COMUNE DI LUSERNETTA

PIANO REGOLATORE GENERALE COMUNALE

Variante Strutturale e di adeguamento al P.A.I. n.1 del P.R.G.C. VIGENTE

RELAZIONE ILLUSTRATIVA

Area oggetto di modifiche alle previsioni di PRGC Vigente

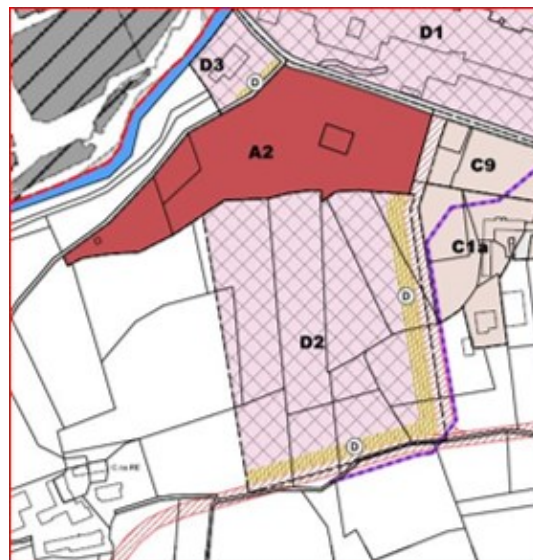
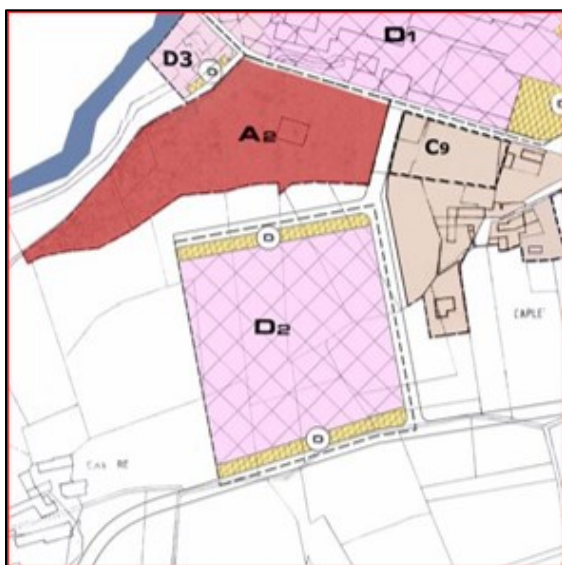
Sulle tavole è indicato il percorso proposto per lo spostamento del tratto di canale che attualmente attraversa l'area D2 e l'adiacente area C1a. Oggi il canale è a cielo libero nella parte che attraversa l'area D2, mentre risulta intubato con profili di sezione di circa 100 cm di diametro o equivalenti nel tratto che attraversa l'area C1a. La proposta di spostamento del canale, in virtù dalle verifiche idrauliche condotte prevede di spostare il canale fuori dall'area normativa D2, oltre la nuova strada prevista dal PRGC, nella posizione indicata nelle Tavole di piano (Tavola CD6 parte prima), lasciando lo stesso il più possibile a cielo aperto, limitando le parti intubate ai tratti strettamente necessari, utilizzando in quei tratti profili di CLS del diametro minimo di cm. 150 o sezioni equivalenti.
